Oggetto : Richiesta di integrazioni alla valutazione di impatto acustico riguardante la realizzazione di n.2 campi da tennis in via Fornace di Sopra – Massalombarda (RA) – Rif. **PGRA / 2017/10341 del 27/07/2017**

In seguito alla richiesta di integrazioni, come da riferimento protocollo ARPAE in oggetto, si riportano le seguenti considerazioni :

PROGETTO - PLANIMETRIA DELL' AREA

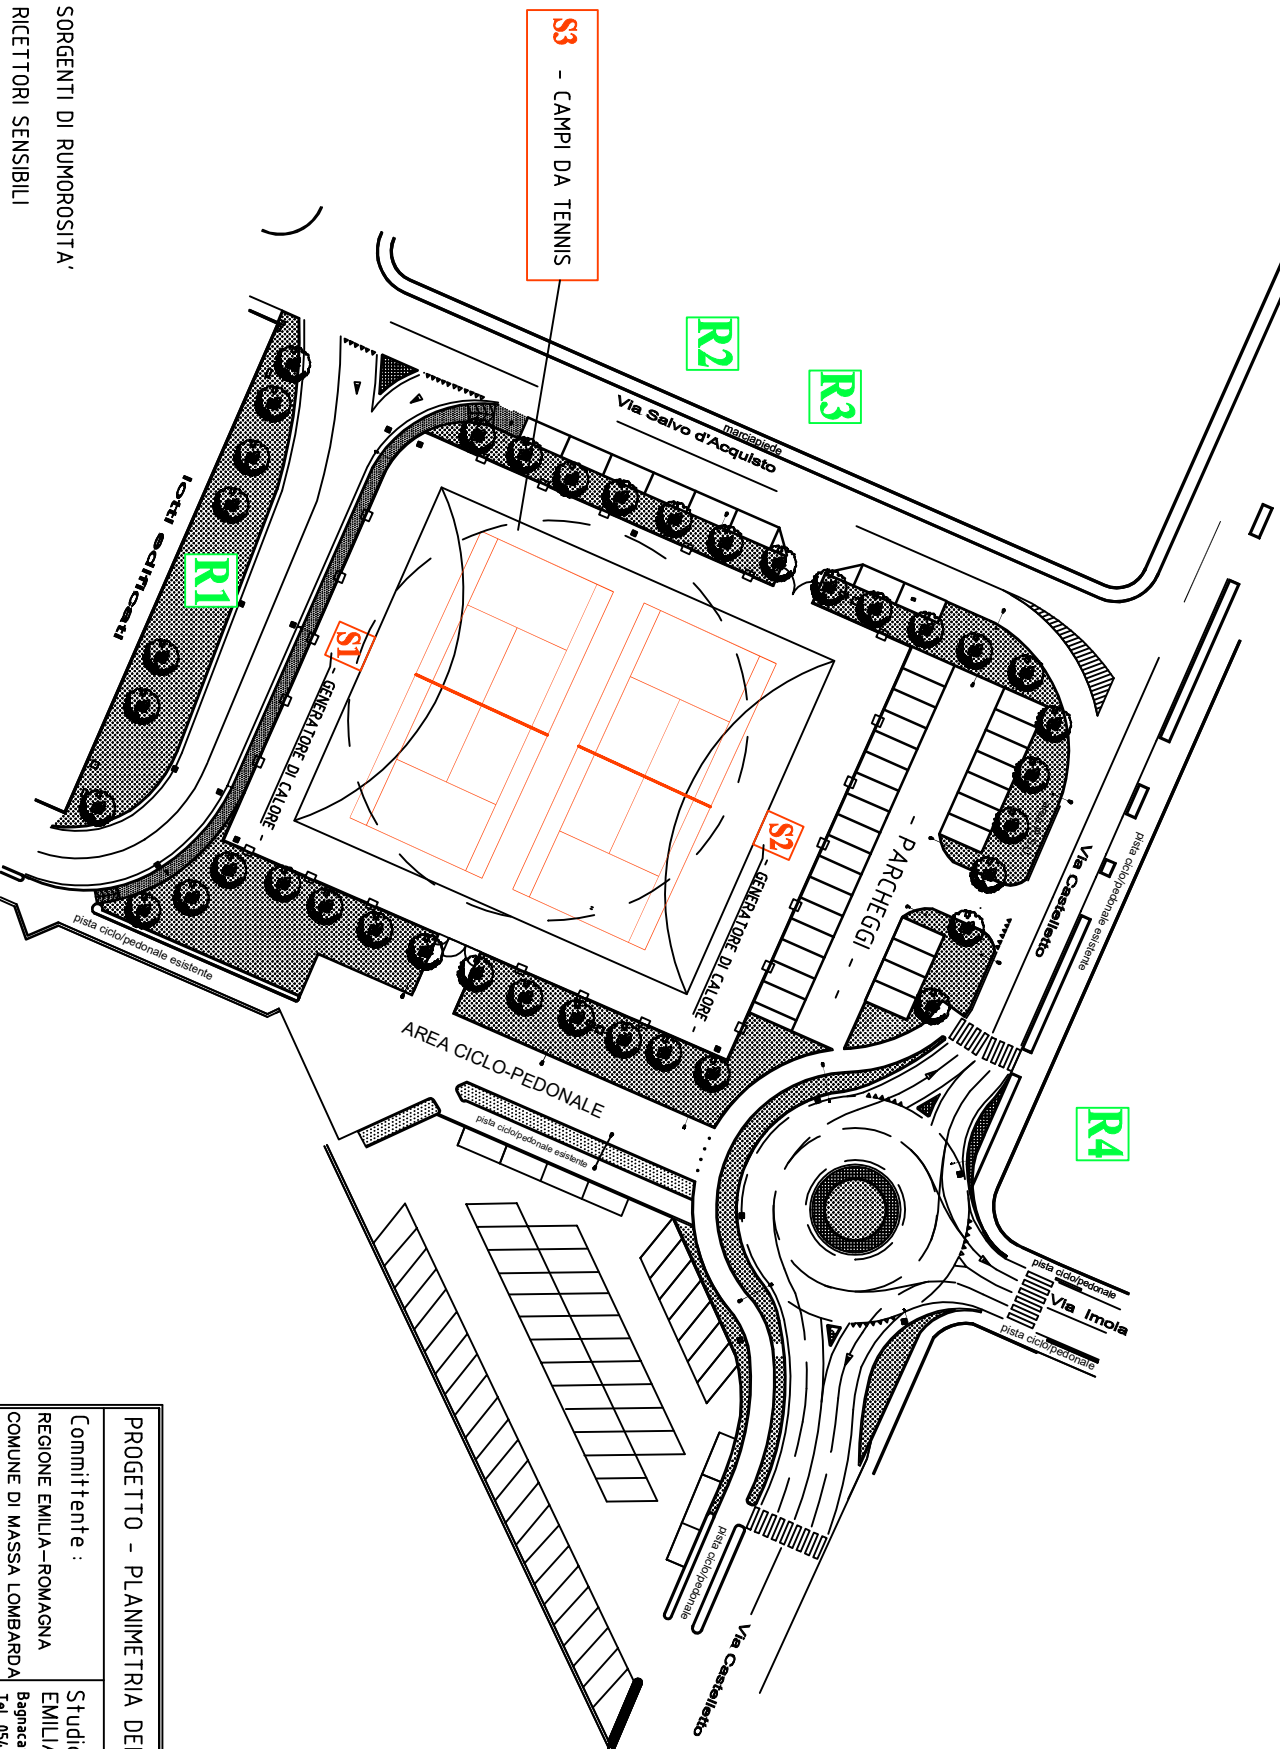
- La rotatoria prevista nella parte Nord dell' area, che collegava le vie Castelletto, Imola e Fornace di Sopra e che prevedeva n. 4 braccia, è stata ripensata in modo tale da essere decurtata del ramo appartenente a quest' ultima infrastruttura viaria.
Nella parte della via che precedentemente affiancava i campi da tennis sul lato Est, sarà quindi realizzata un' area ciclo pedonale – Vedi planimetria in allegato.

- Nella parte Sud dell' area, oltre i campi da tennis, a ridosso dei ricettori identificati come R1 - verrà realizzata un' infrastruttura di collegamento interno tra le abitazioni dell' intorno, al fine della redistribuzione del traffico a seguito della chiusura di via Fornace di Sopra, come descritto al punto precedente – Vedi planimetria in allegato

- A seguito della realizzazione dell' infrastruttura viaria nella parte Sud dell' area, oltre i campi da tennis, i ricettori evidenziati come R1, che nella relazione di impatto acustico precedente erano posizionati ad una distanza minima di 15 metri circa da uno dei generatori di calore utilizzati per il riscaldamento dei campi da Tennis (S1), in futuro saranno allontanati ad una distanza di circa 26 metri .

RILIEVO ESEGUITO NELLA PARTE "CORTA" DEL CAMPO DA TENNIS

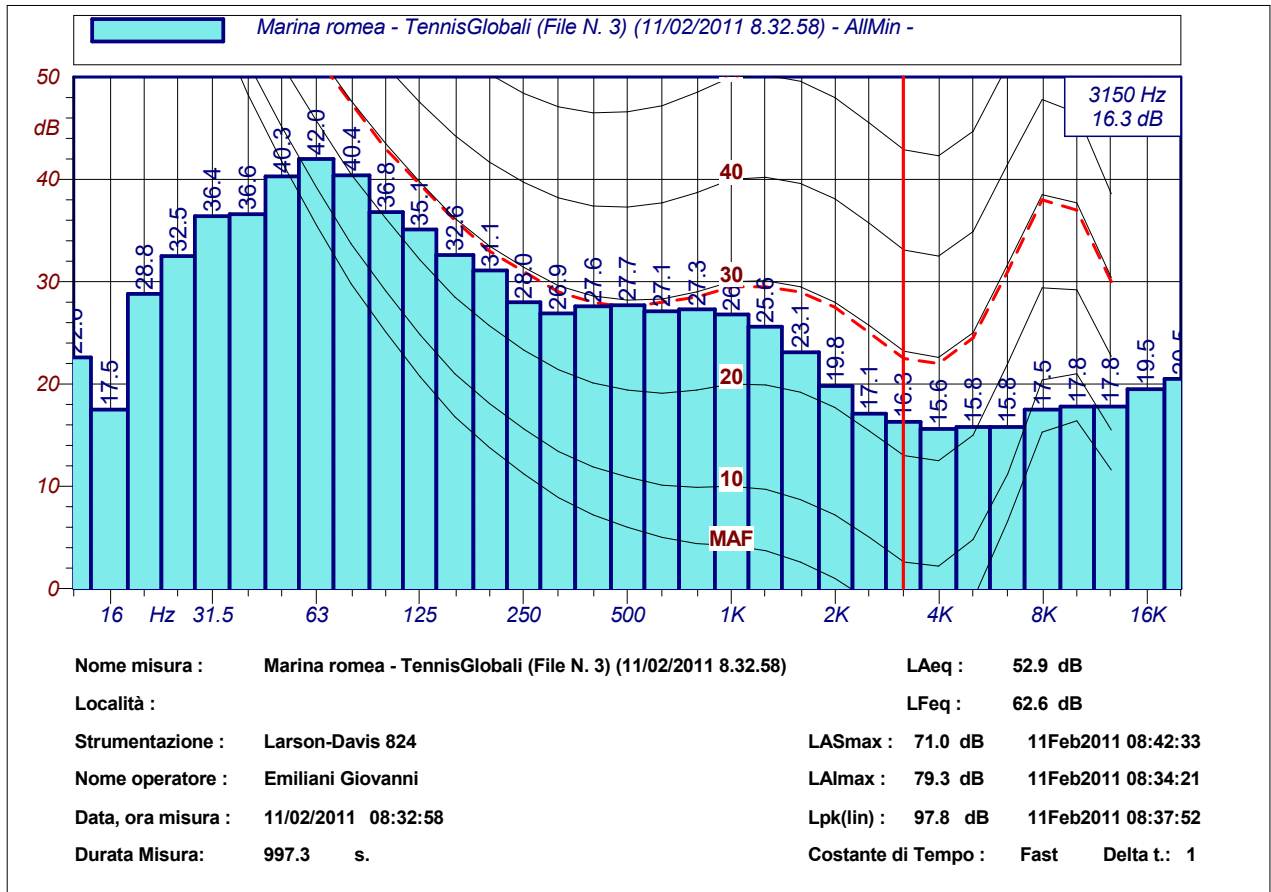
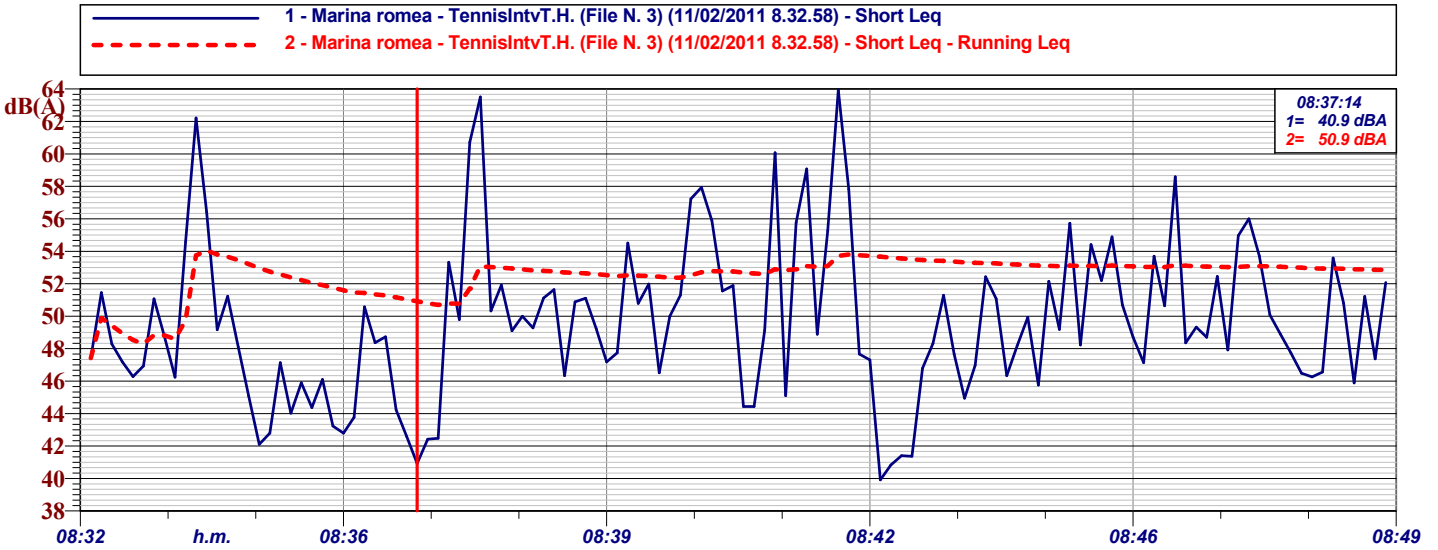
A conferma di ciò, si allegano i grafici relativi alla registrazione fonometrica eseguita durante una partita di tennis, in campo aperto, ad un metro dai n. 2 lati del campo stesso (lato corto e lato lungo).

Si evidenzia quindi che i livelli prodotti risultano di molto inferiori e che inoltre non sono presenti componenti tonali che penalizzino le misure registrate.
